SERVICE INFO – INA 0187

Elastisen moniurahihnan vaihto

Kiristinpyörää 531 0503 10 ei enää tarvita

Moottori: F1AE

Kuva 1: Apulaitekäyttö moottorin numeroon 0113089 saakka kiristinpyörällä

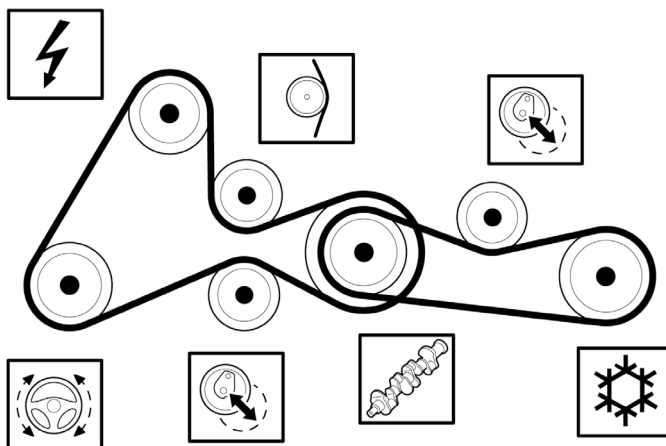
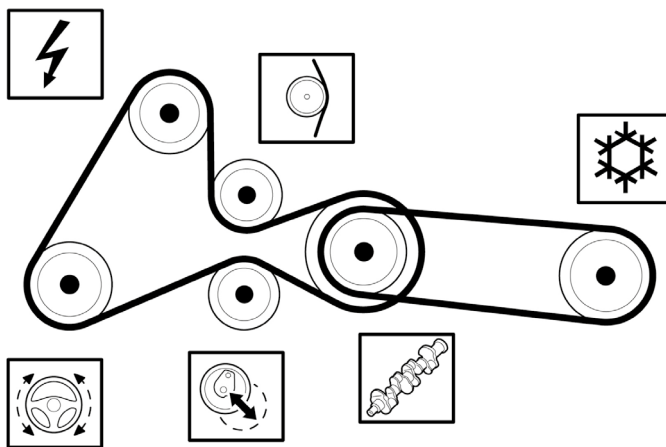
Apulaitekäytössä ilmastoinnin kompressoria varten käyttää esitettyjen autojen valmistaja moottorin numerosta 0113090 alkaen elastista moniurahihnaa. Tämän seurauksena jää pois käytöstä kiristinpyörä, jota aiemmin tarvittiin tavallista moniurahihnaa varten.

Moottorit numeroon 0113089 saakka voidaan huollon yhteydessä myös sovittaa elastiselle moniurahihnalle FB4EPK903. Silloin ei tässä tapauksessa tarvita kiristinpyörää.

Elastinen moniurahihna täyttää täysin kaikki tekniset vaatimukset ja se voidaan huoletta asentaa moottoreihin numeroon 0113089 saakka. Sovitettaessa moottori elastiselle moniurahihnalle ei kiristinpyörää saa missään tapauksessa asentaa!
